Flytec 6030 / Bräuniger IQ Compeo+

Notes de mise à jour du logiciel

Astuce du cône au-dessus de la surface de la terre

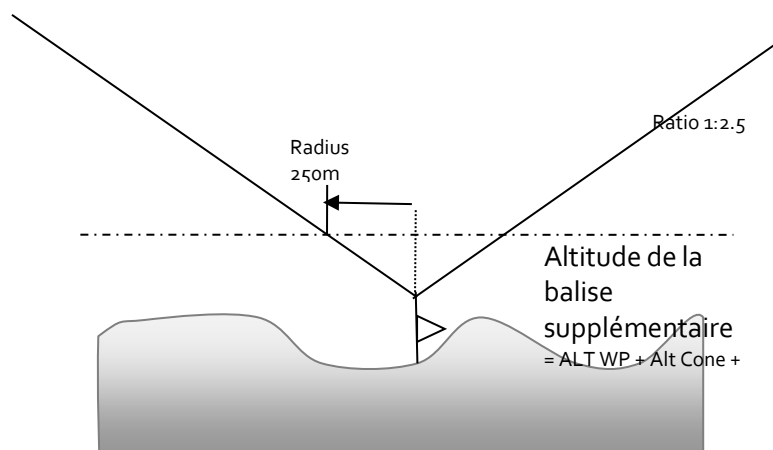
- fin conique de section de vitesse CESS. Informations supplémentaires sur la façon de régler le CESS
